Baumaßnahme: Erschließung *Von-Sauer-Straße (Bahnenfelder Carré)*

Teilbaumaßnahme: Straßenbau

Schlussverschickung der verkehrstechnischen Planung

hier: Abwägung zur 1. Verschickung vom 21.03.2019

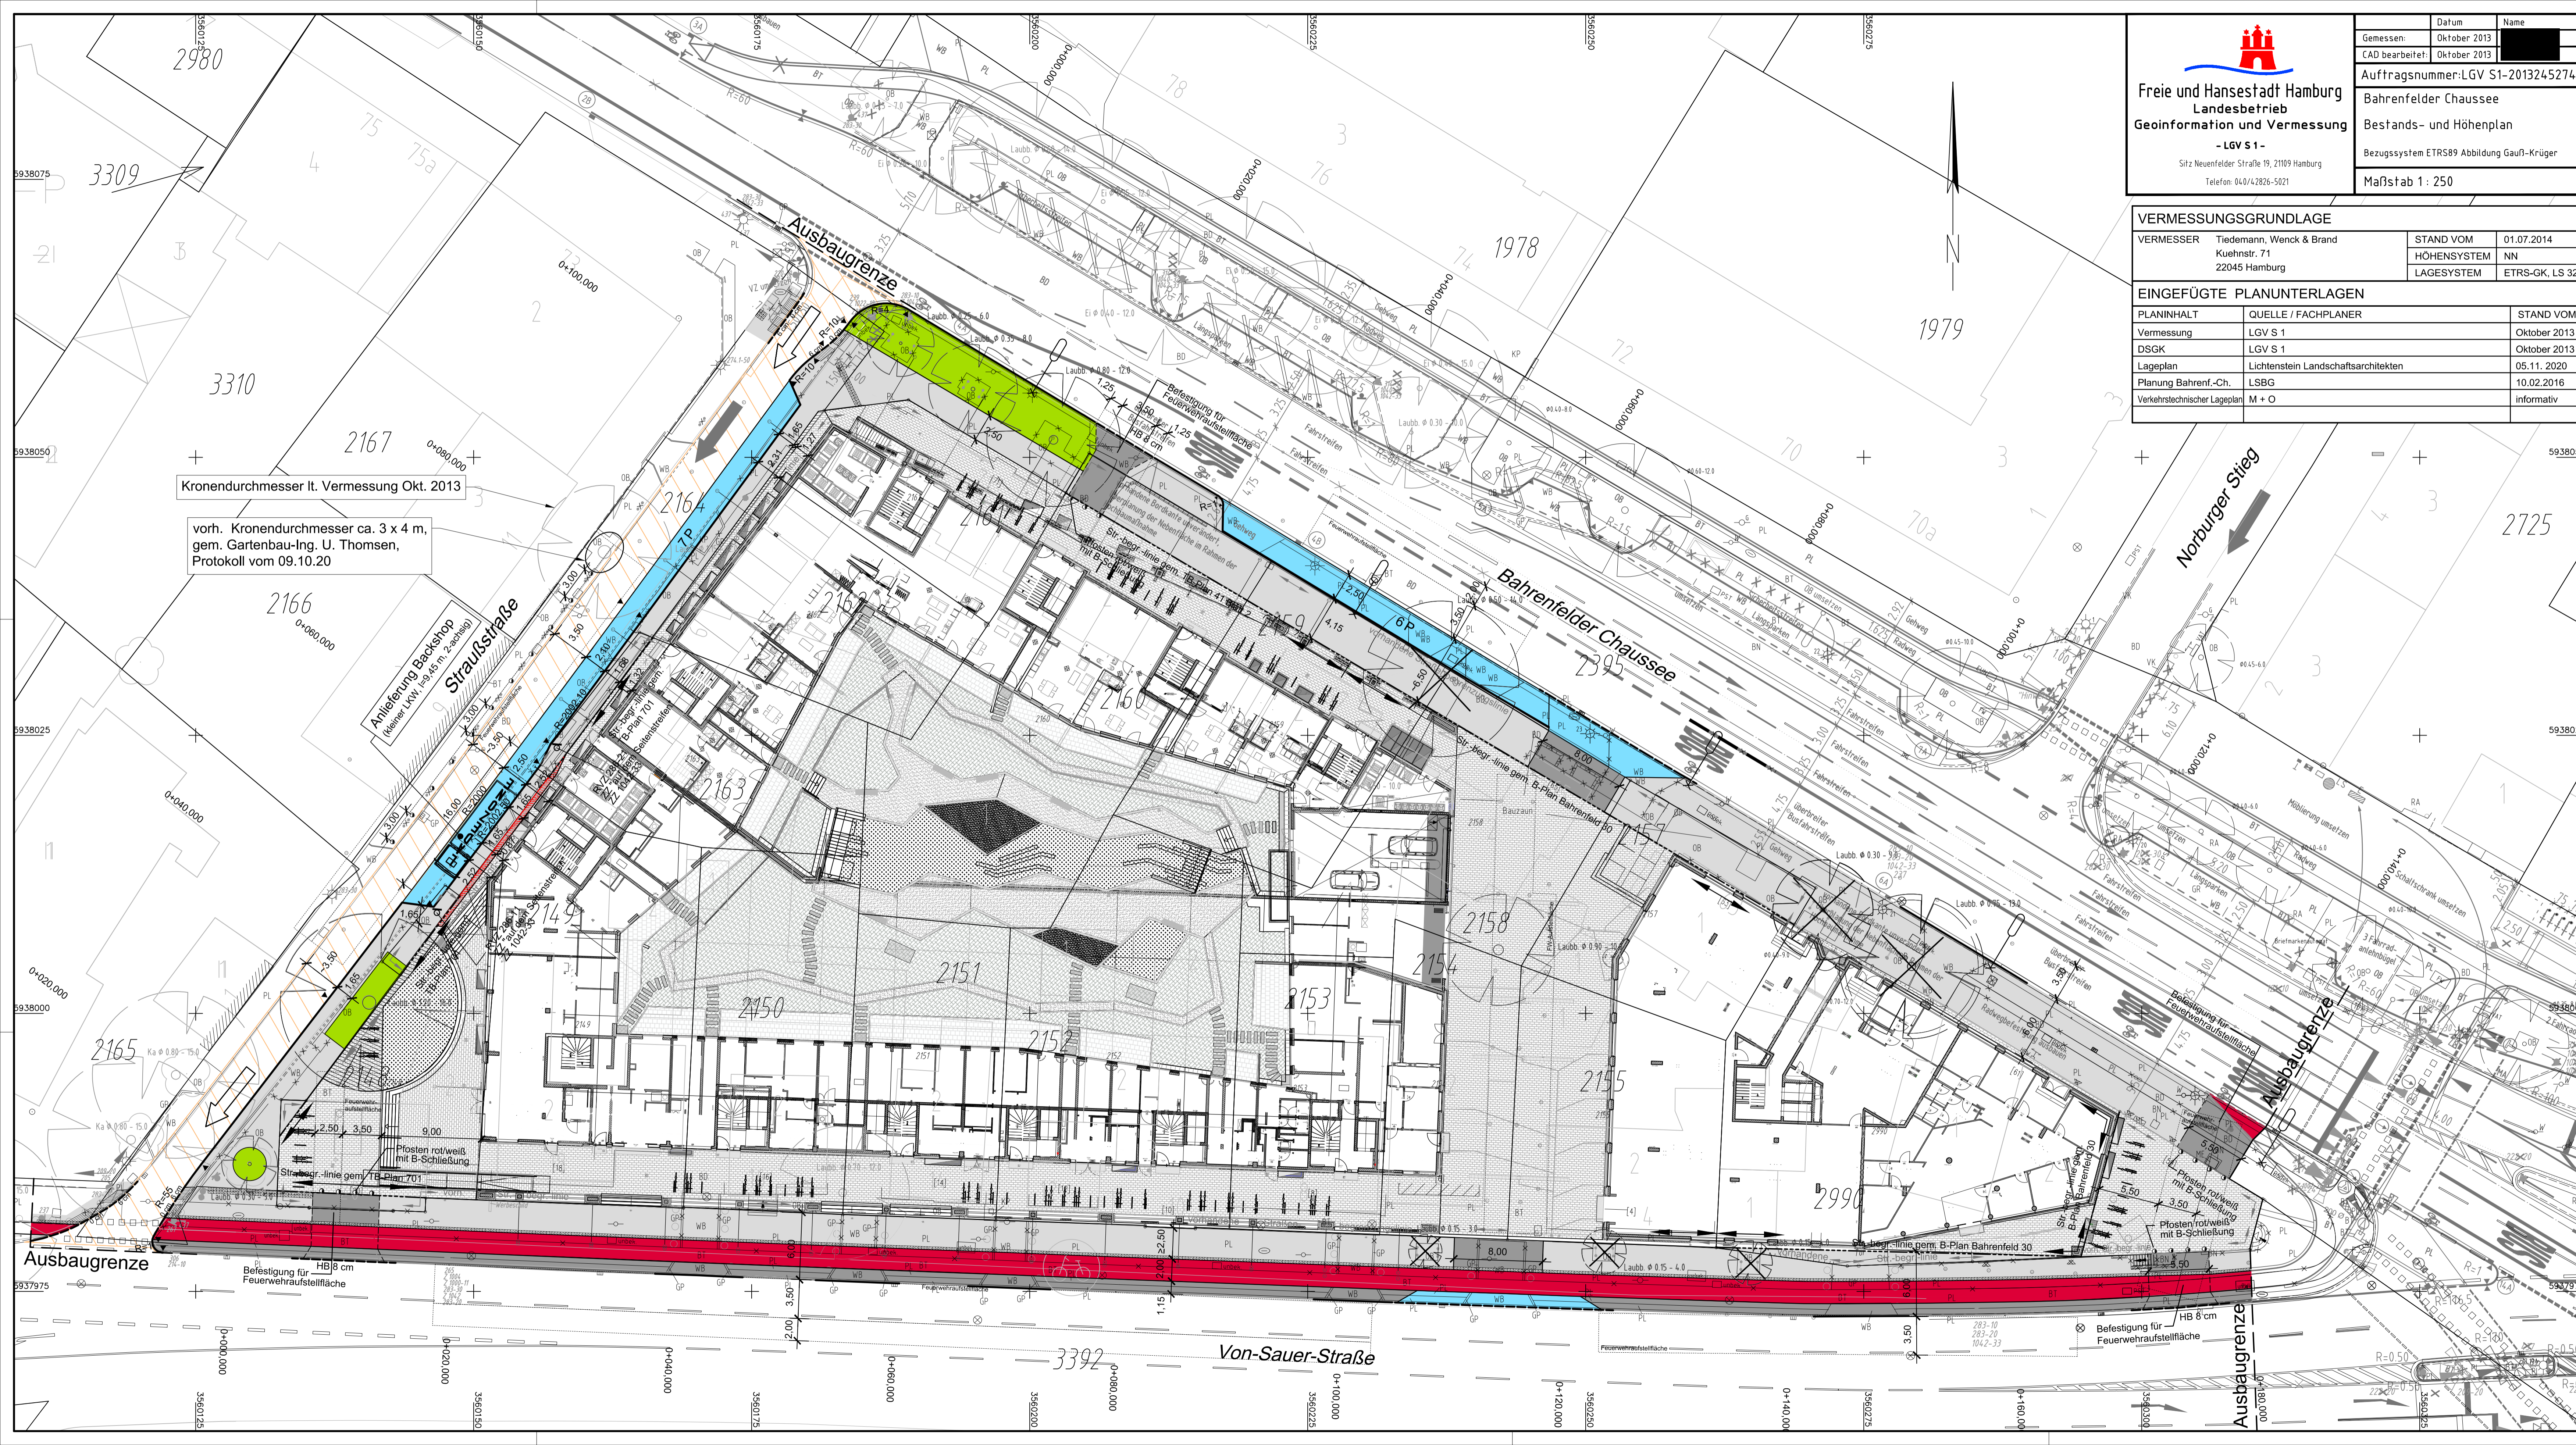
13.10.2020	Straußstraße: Feuerwehrrösten anstatt Absperrbügel		
11.12.2019	tatsächliche Größe der Baumkrone eingetragen		
17.09.2019	Feuerwehrauflastflächen aktualisiert, Zufahrten angepasst		
17.09.2019	öffentl. Beleuchtung Bahnenfelder Chaussee geändert		
Datum	Änderungen und Ergänzungen	Bearbeitet (Name)	Datum
